Stahlschutzplanken-Info 2/2015

5. Modifikation der SUPER-RAIL-Systeme

Bild 2: Modifizierte Details des SUPER-RAIL-Systems

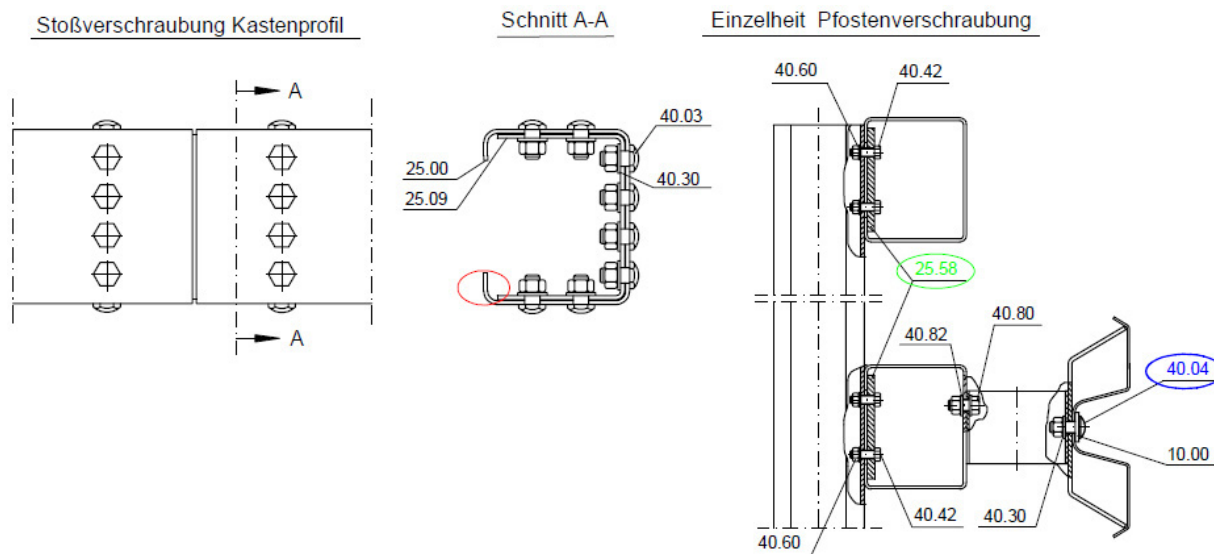
Modifikation 1:

Änderung des Kastenprofil-Stoßverbinders (RAL-Teil Nr. 25.01) und Entfall der Verschraubung 2 x Sechskantschraube M 14x30, 4.6 (40.80) mit Scheibe 16 (40.82) beim Kastenprofilstoß im Bereich der kurzen Umkantungen. Die größere Länge des modifizierten Stoßverbinders (25.09) kompensiert nachweislich die entfallene Tragwirkung der 2 x M14-Verschraubung.

Modifikation 2:

Entfall der Kastenprofil-Ausgleichslasche (RAL-Teil Nr. 25.51) und Ersatz der kleinen Kastenprofil-Befestigungslasche (25.50) durch die große Kastenprofil-Befestigungslasche (25.58) bei der Klemmverbindung zwischen Kastenprofil und Pfosten des Systems SUPER-RAIL analog zu allen anderen SUPER-RAIL-Systemvarianten.

Modifikation 3:

Ersatz der HRK-Schraube m. Nase M 16x45, 4.6 (RAL-Teil Nr. 40.01) durch HRK-Schraube mit Sechskant M 16x45, 8.8 (40.04) beim Anschluss zwischen Holmprofil und Deformationsrohr. Zweck dieser Modifikation ist die Möglichkeit, im Reparaturfall von der Systemvorderseite aus die Verschraubung lösen zu können. Nach Anfahrten sind die Deformationsrohre häufig komplett zusammengedrückt und die Schrauben 40.01 können nicht gelöst werden, da die Mutter aufgrund des zusammengedrückten Deformationsrohres nur schwer mit Werkzeugen erreicht werden kann und die Schraube vorderseitig nur den HRK-Kopf ohne Sechskantansatz aufweist. Der Schutzplankenholm muss bisher so meistens z.B. mittels Trennschleifer durchtrennt werden.
